大飯発電所3, 4号機

火災感知器増設に係る設計及び工事計画認可申請 のコメント回答について

関西電力株式会社

2021年3月24日

I. これまでの審査会合におけるコメント及び対応方針（1/2）

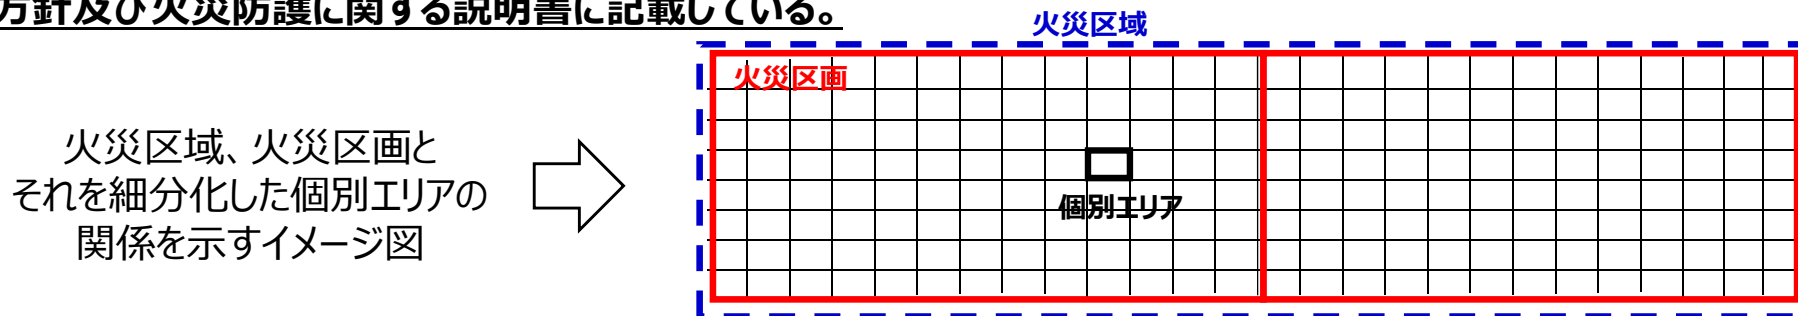
No.	審査会合回次	コメント内容	対応方針	説明
1	第4回	環境条件には感知性能を発揮するための考慮を含んでいるため、表現について再整理すること。	環境条件の考慮に感知性能の確保を追加し、比較検討・評価を行う。	P4,5
2	第4回	火災感知器の比較検討・評価について、被ばく管理と切り分けて純粋に機器が設置できるかどうかをまず整理すること。	アナログ式の火災感知器以外で放射線量が高い場所で使用可能な火災感知器を抽出し、被ばく管理と切り分けて基準適合の観点で比較検討・評価を行い、感知方式毎に最適な火災感知器を選定する。	P4,5
3	第4回	火災感知器の現場への適用性の評価項目について示すこと。	現場への適用性の観点での評価項目を、「現場施工性」と「火災感知設備の信頼性」とし、比較検討・評価内容を本資料及び補足説明資料に具体的に記載する。	P4,5 補足説明資料3-6
4	第4回	現場への適用性の設備信頼性の低下について、具体的に説明すること。		
5	第4回	光ファイバーケーブルの網羅的な施工の困難さについて、補足説明資料に追記すること。		
6	第4回	放射線性能試験の適切性について補足説明資料に追加すること。	放射線性能試験の線源としたCo60の妥当性、GyとSvの同等性について補足説明資料に追記する。	補足説明資料3-6
7	第4回	基準適合の観点から火災感知器の設置要否について整理し、設置許可との整合も含めて検討すること。	火災防護審査基準の解釈に基づく火災感知器の設計及び設置許可との整合について記載する。	P6~10 P12~14

Ⅲ. 放射線量が高い場所を含むエリアの火災感知器設置場所 (3/3)

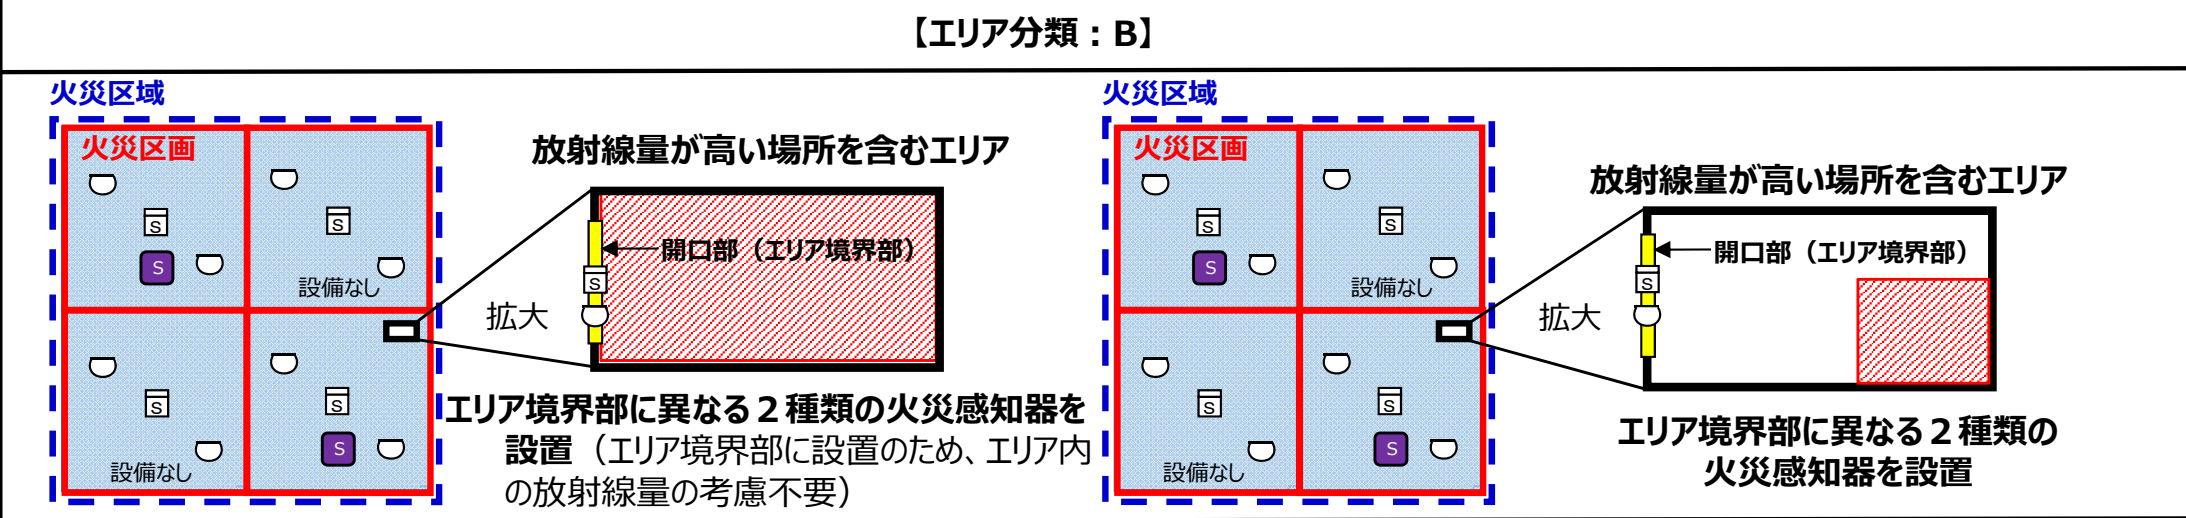
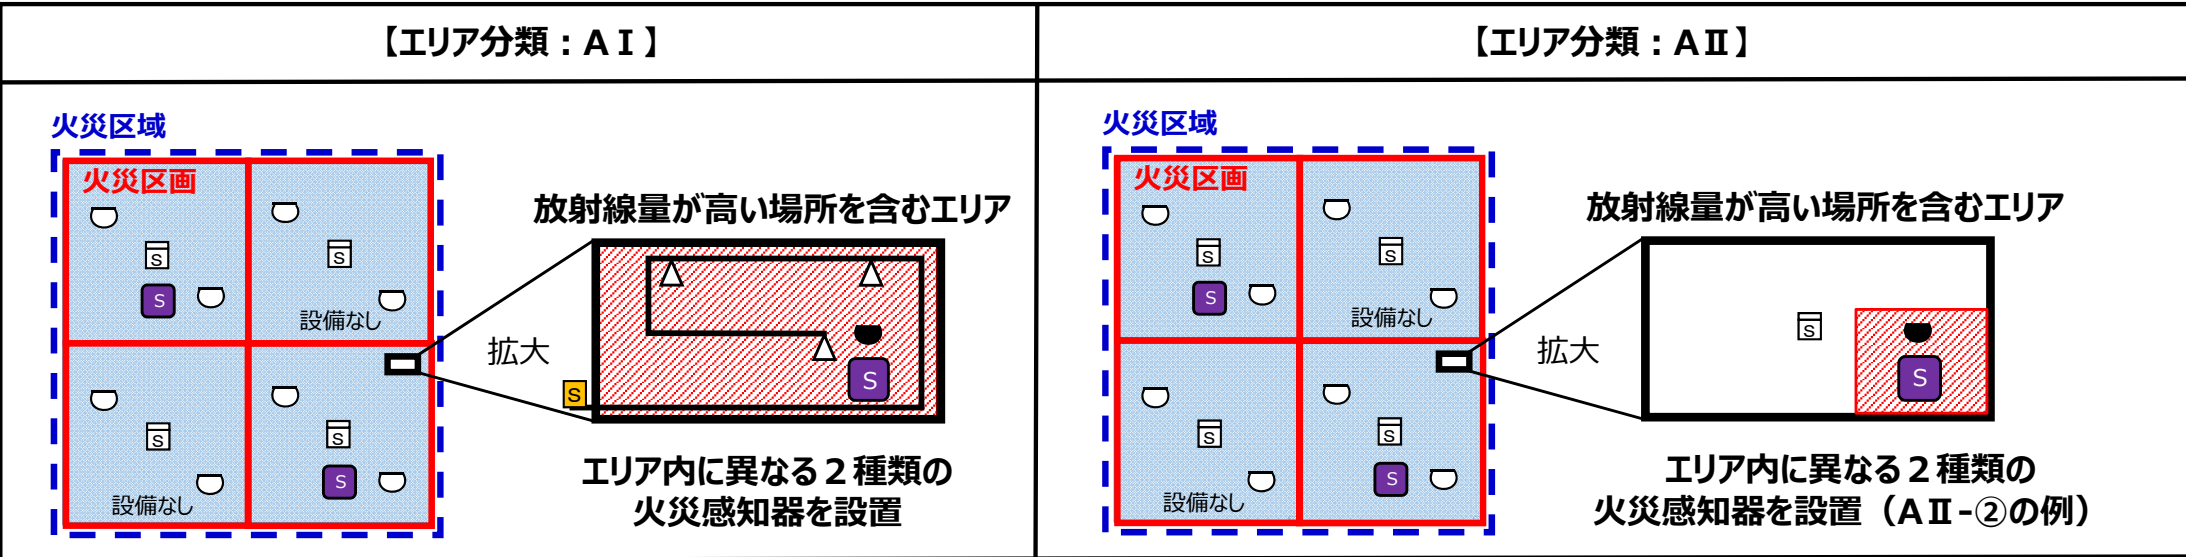
- 放射線量が高い場所を含むエリアにおける火災感知器設置場所と異なる2種類の火災感知器の組合せ
火災影響及び放射線量を考慮した火災感知器の設置場所と火災感知器の組合せの関係を以下に示す。

▶ 火災感知器設置イメージを以下に示す。

IV. 放射線量が高い場所を含むエリアの火災感知器設計（まとめ）（1/2）

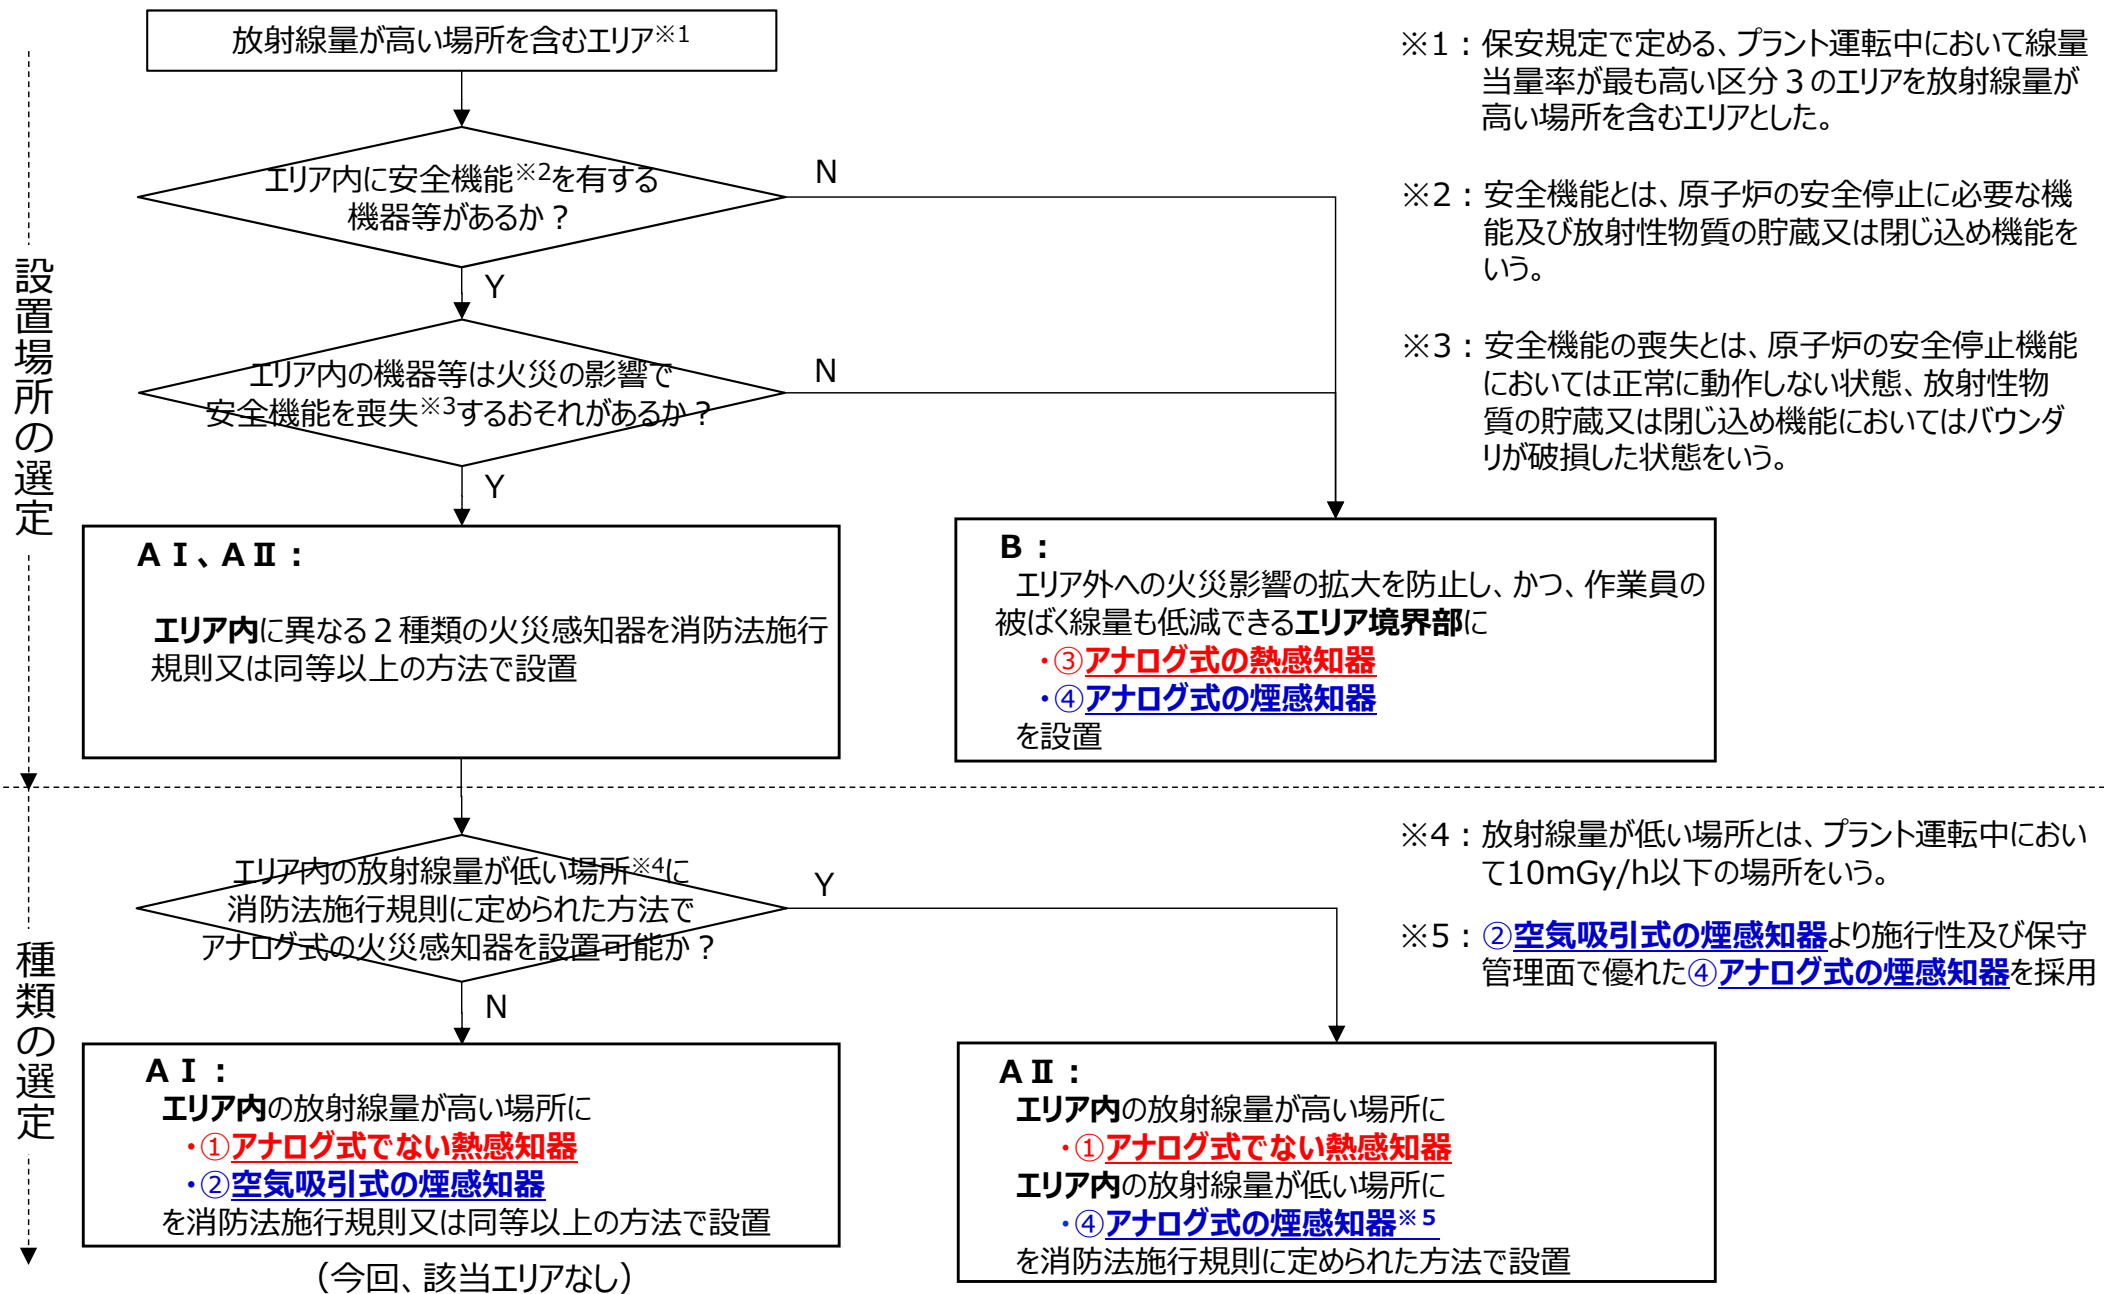
➤ 前頁までの整理により、放射線量が高い場所を含むエリアにおける火災感知器設計の判断フローを以下に示す。
